# CAJA DE LA VIVIENDA POPULAR

CONTRATO DE INTERVENTORÍA No. 707 DE 2025

INFORME TECNICO MENSUAL Nº 1 DEL 28 DE OCTUBRE DEL 2025 AL 27 DE NOVIEMBRE DEL 2025

1034-707-2025-IMT-01

*Ilustración 3 Sistema de Referencia*

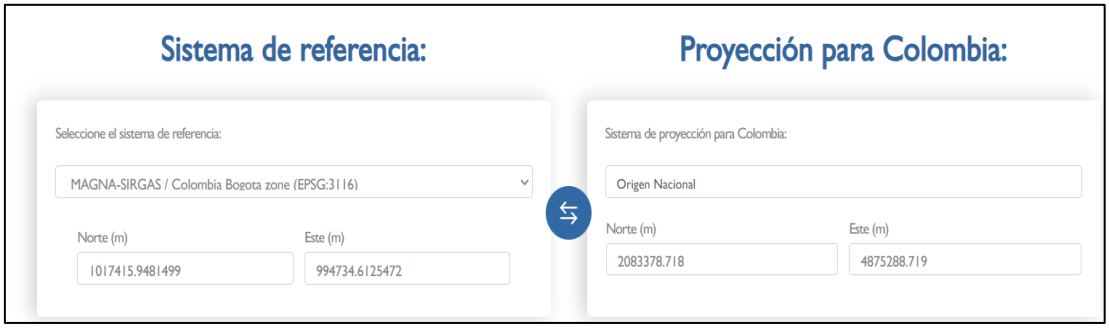
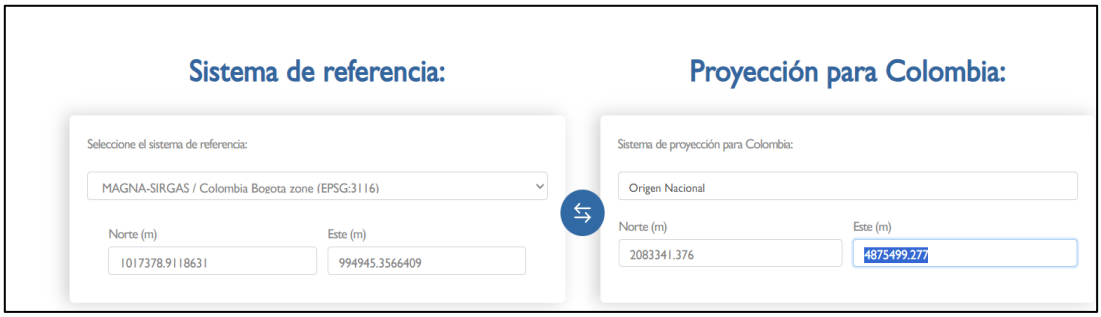
Angularmente los sistemas deben ser diferentes pero la distancia entre puntos si deben ser iguales entre sistemas, pero esto ya es un error en los sistemas no del posicionamiento pues la conversión entre sistemas en la página del IGAC si concuerda las coordenadas entre ellas.

Se recomienda tomar en cuenta las coordenadas Magna SIRGAS 3116 o también llamadas origen Gauss Kruger.
